0004
Информация о техническом обслуживании

Отн.:	Уплотнение крышки головки блока цилиндров
Изделие:	Ford
Тип:	Fiesta, Focus, Fusion
Код двигателя:	1,25/1,3/1,4/1,6 л Zetec SE + Duratec 16 B

Крышка головки блока цилиндров алюминиевая/пластмассовая Zetec/Duratec

Рисунок 1 Уплотнение крышки головки блока цилиндров для пластмассовой крышки головки блока цилиндров, **Reinz-№: 71-38086-00**, OE-№ 1 141 575

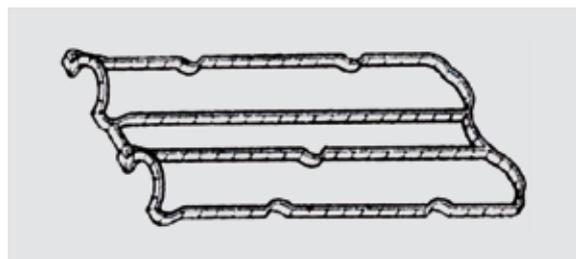
Перечисленные в приложении двигатели поставлялись компанией Ford как с алюминиевой, так и пластмассовой крышкой головки блока цилиндров с соответственно различными уплотнениями крышки клапана. Для этого нет никаких данных об ограничениях.

Блоки головок для вышеназванных двигателей заменялись блоками головок без уплотнения крышки клапана. Тем самым заказчик должен отдельно заказывать правильное уплотнение крышки головки блока цилиндров.
